Zeitschrift: **Schweizerische Bauzeitung**

Heft 27

Wettbewerb für eine Seebadeanlage auf dem Areal der «Seerose» in Horgen

Aus dem Bericht des Preisgerichtes

1. Preis (2600 Fr. und Empfehlung zum Bauauftrag) Entwurf Nr. 10.
Verfasser: Arch. HANS ESCHER, in Firma Escher & Weilenmann,
Zürich

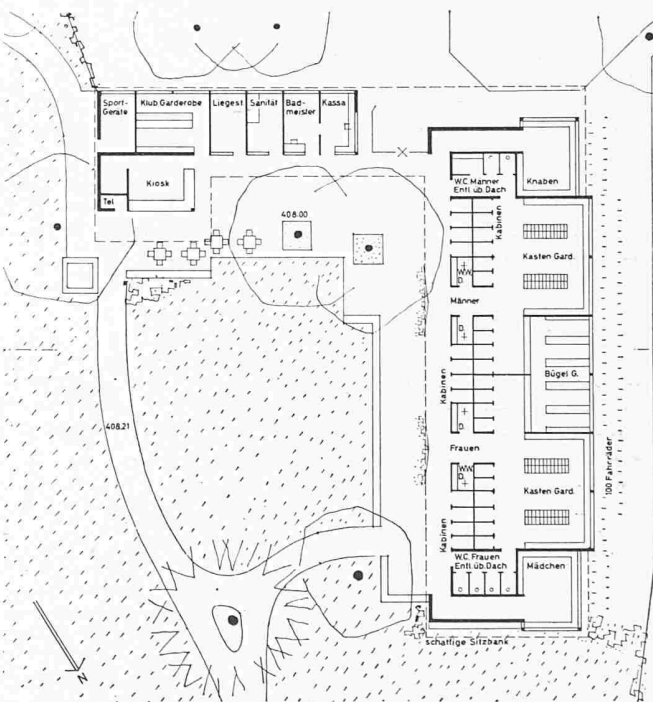
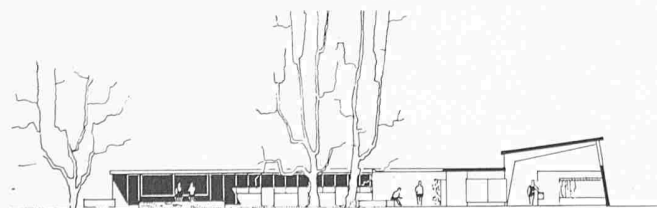
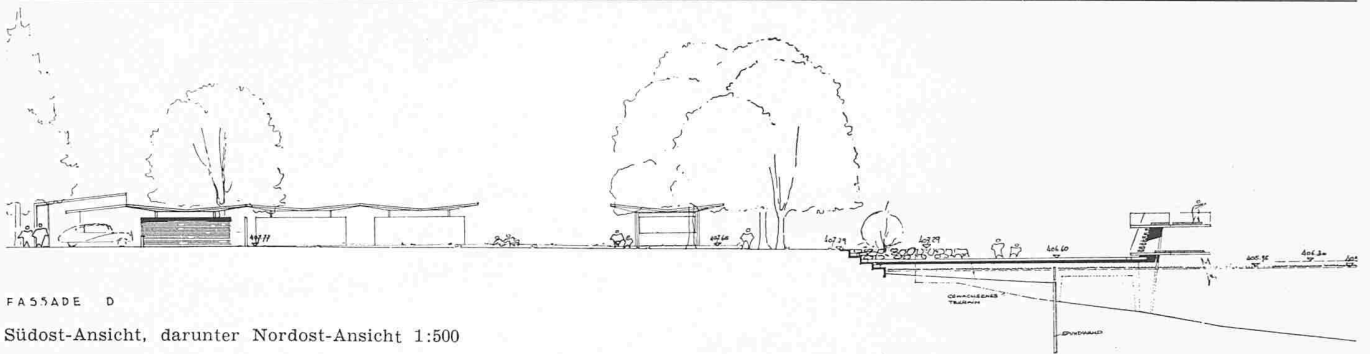
Vorteile: In der Gestaltung des Parks und der Uferlinien wird bewusst ein Zusammenhang mit dem verbleibenden Seeroseareal angestrebt. Wegführung für die Besucher ausserhalb der Badesaison übersichtlich und gut. Durch die Konzentrierung der Hochbauten in der Westecke verbleiben grosse zusammenhängende Grünflächen. Schwimmer- und Nichtschwimmerbecken bezüglich Lage, Zugänge und Form sehr zweckmässig und gut. Die betriebliche Organisation der Dienst- und Garderoberäume ist sehr gut. Die das Organisationsprinzip klar zum Ausdruck bringende Architektur ist massstäblich sympathisch. Bestehende Bäume werden als raumbildende Elemente einbezogen, Ufer, Treppen, Wege und Terrassen sind mit einfachen Mitteln zweckmässig und reizvoll gestaltet. Das Projekt ist betrieblich und in der Bauanlage wirtschaftlich, auch in Bezug auf die Ufergestaltung.

Nachteile: Die Benützung der Seegartenstrasse ist in der projektierten Breite für Autoparkierung unerwünscht. Das Planschbecken ist vom Ufer nicht genügend abgetrennt. Die bestehende Birkengruppe als erwünschte Abdeckung des projektierten Mehrfamilienhauses muss beiseite geräumt werden.

2. Preis (2100 Fr.) Entwurf Nr. 6

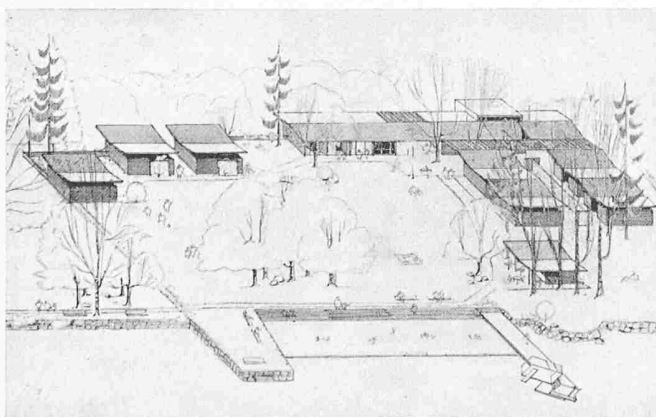
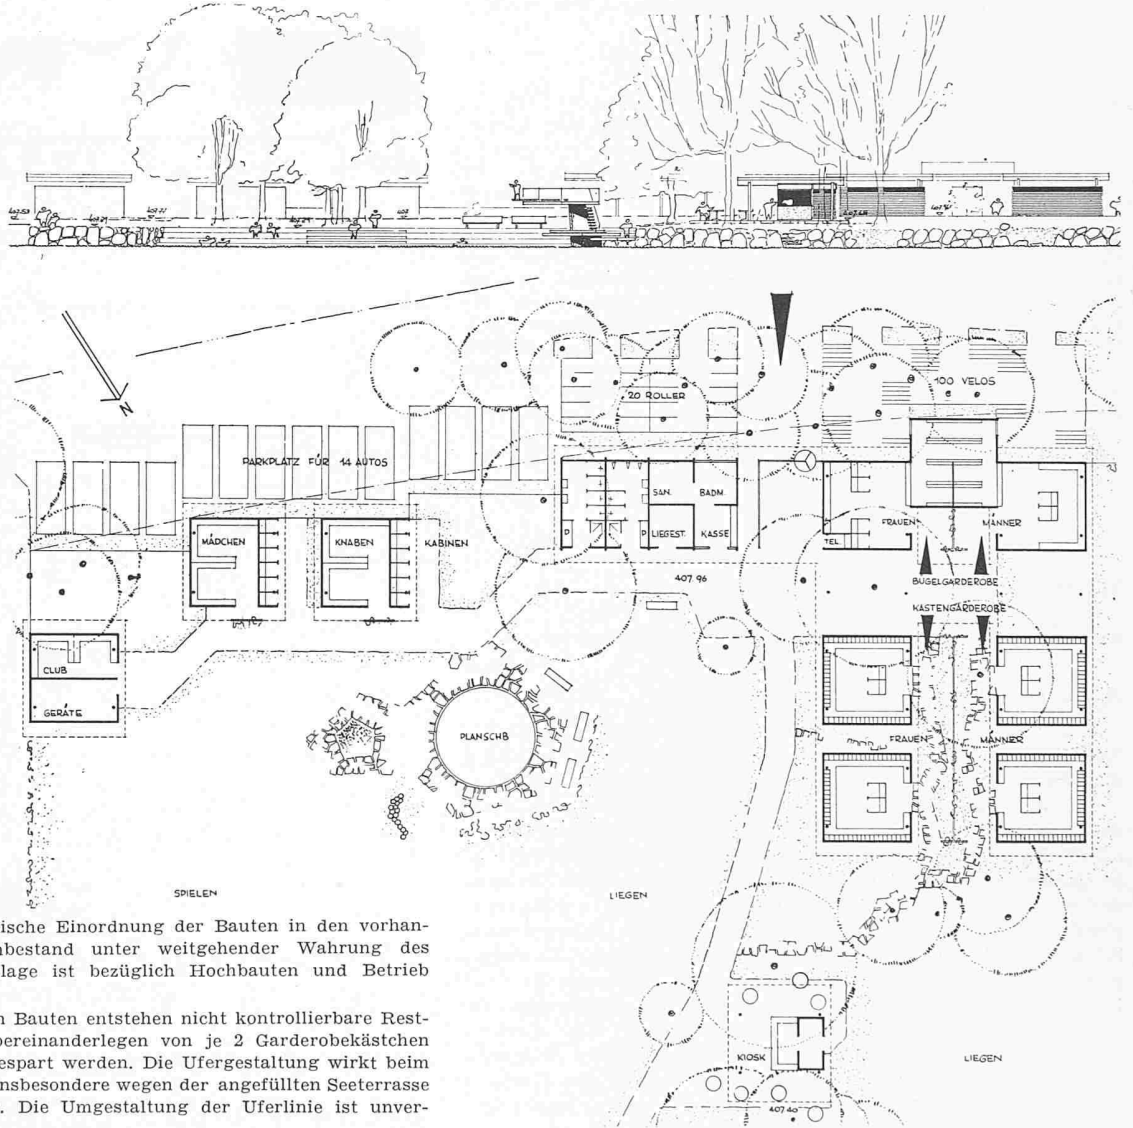
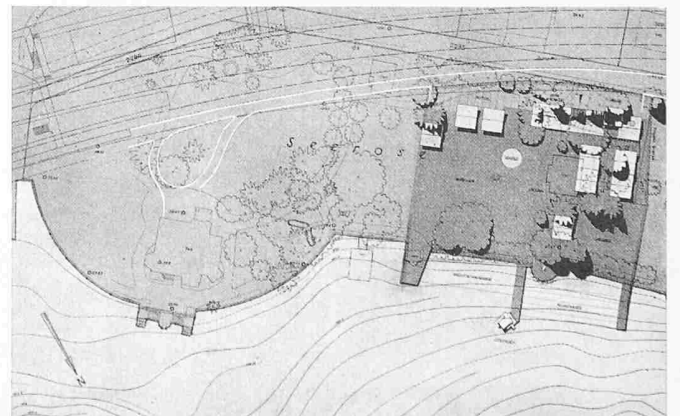
Vorteile: Die aufgelockerten Hochbauten längs der Seegartenstrasse bilden einen Abschluss der Badaanlagen gegen Strasse und Eisenbahn, gestatten jedoch reizvolle Durchblicke ins Bad und auf den See. Die Wegführung eignet sich gut auch für die Besucher des Parks ausserhalb der Badesaison. Die Aufreihung der zweckmässig gruppierten Hochbauten längs der Seegartenstrasse und in der Westecke ergibt zusammenhängende Grünflächen. Zuverlässige Anordnung von Planschbecken und Badeanlagen. Gute betriebliche Organisation des Dienstgebäudes und der verschiedenen Garderoben. Masstäblich sympathische einheitliche Architektur. Organische Einordnung der Bauten in den vorhandenen wertvollen Baumbestand unter weitgehender Wahrung des Parkcharakters. Die Anlage ist bezüglich Hochbauten und Betrieb wirtschaftlich.

Nachteile: Hinter einigen Bauten entstehen nicht kontrollierbare Rest-Grünflächen. Durch Uebereinanderlegen von je 2 Garderobekästen könnten 2 Pavillons eingespart werden. Die Ufergestaltung wirkt beim Nichtschwimmerbecken insbesondere wegen der angefüllten Seeterrasse starr und unharmonisch. Die Umgestaltung der Uferlinie ist unverhältnismässig aufwendig.

3. Preis (1200 Fr.) Entwurf Nr. 15

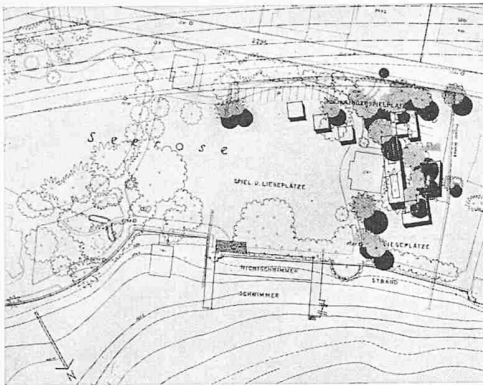
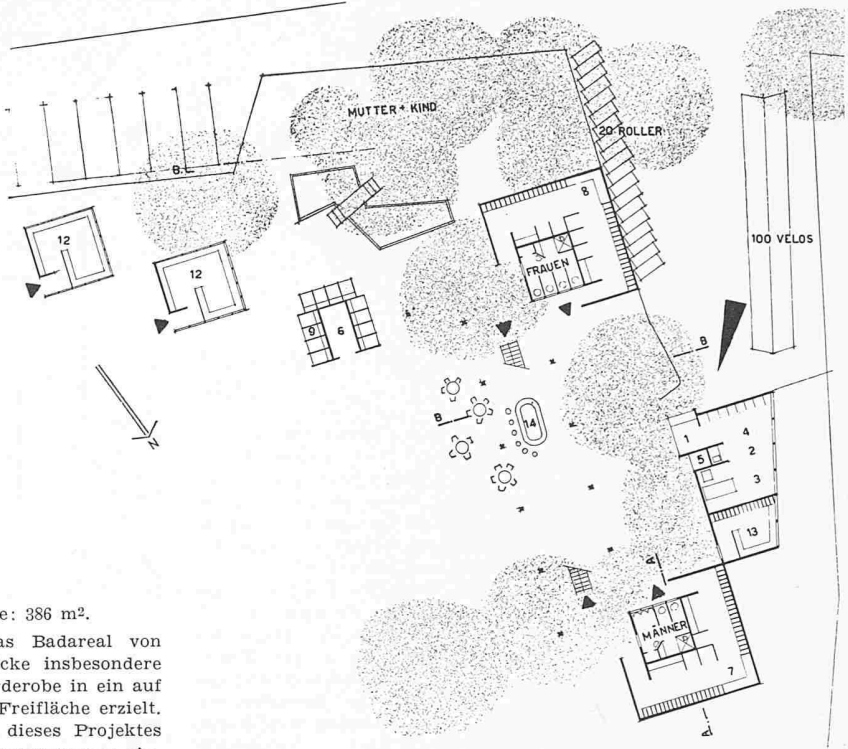
Vorteile: Die aufgelockerte Bauanlage schirmt das Badareal von Strasse und Eisenbahn ab, dennoch freie Durchblicke insbesondere vom Eingang aus. Durch die Verlegung der Bügelgarderobe in ein auf Stützen stehendes Obergeschoss wird eine maximale Freifläche erzielt. Die Organisation der Garderobe ist gut. Der Reiz dieses Projektes liegt im Versuch, die Bauten in die vorhandenen Baumgruppen einzukomponieren und dadurch eine gewisse Weiträumigkeit und Parkstimmung zu erzielen.

Nachteile: Die Lage des Planschbeckens zwischen Bauten und Strasse und unter Bäumen ist nicht annehmbar. Die Lösung der Schwimm- und Badeanlagen befriedigt nicht. Die Auskleideräume der Bügelgarderobe sind zu eng. Die Buffetanlage ist gegen Westen zu offen und nicht windgeschützt. Die Architektur ist schematisch und etwas erzwungen (Bügelgarderobe im Obergeschoss ohne Ausblick).

4. Preis (1100 Fr.) Entwurf Nr. 1

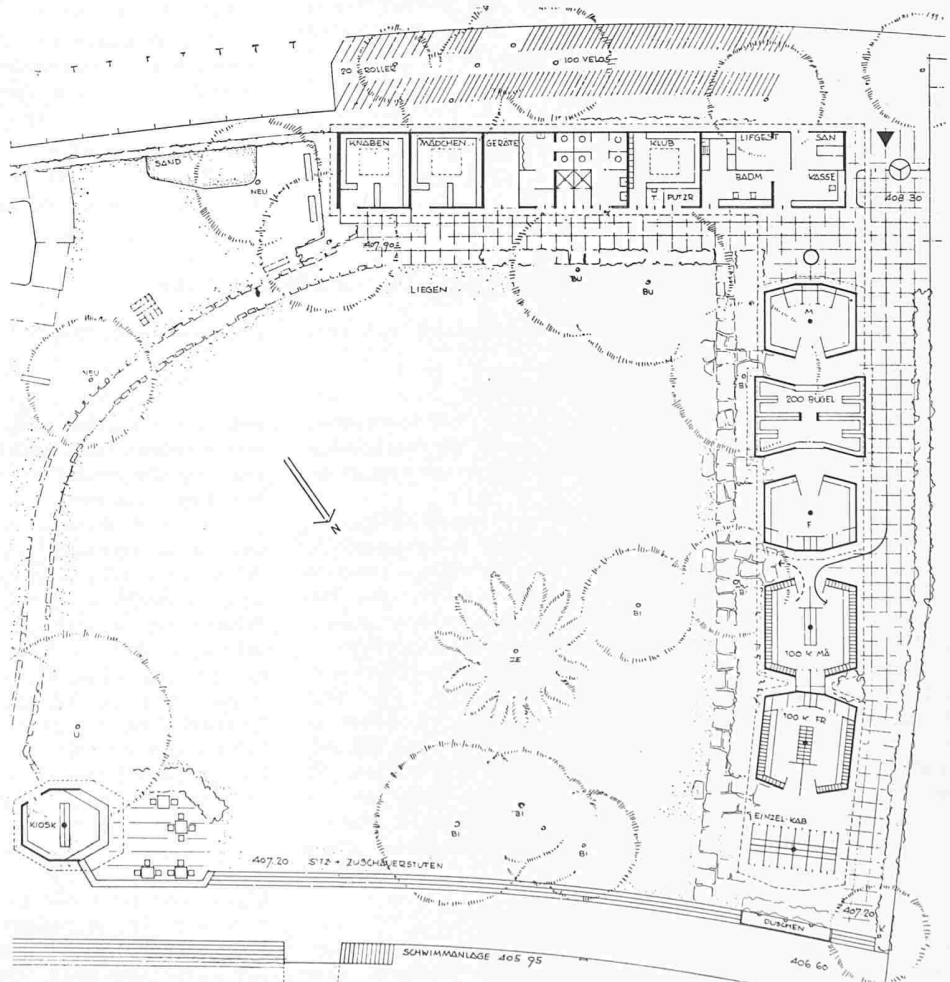
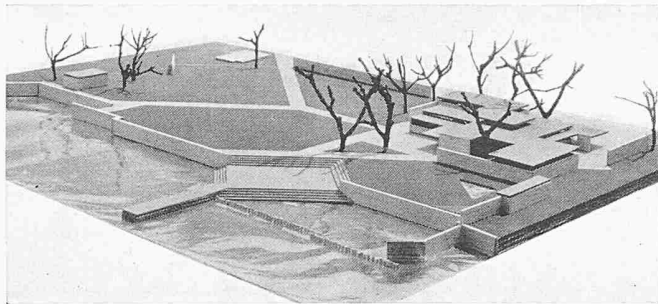
Vorteile: Promenademöglichkeit längs dem ganzen Seeanstoss mit Verbindung zur Seegartenstrasse längs der Nordwestgrenze, Anordnung der Hochbauten als Randbebauung mit weitgehender Schonung der wertvollen Baumbestände (speziell auch der Hängebuchen und der Birken), grosse zusammenhängende Freiflächen. Die Gestaltung der Uferzone für Schwimm- und Badebetrieb ist bemerkenswert.

Nachteile: Die zweiseitige Zugangsmöglichkeit zu den stark unterteilten Kasten- und Bügelgarderoben überzeugt nicht. Die Bauten sind ausserdem etwas hoch.
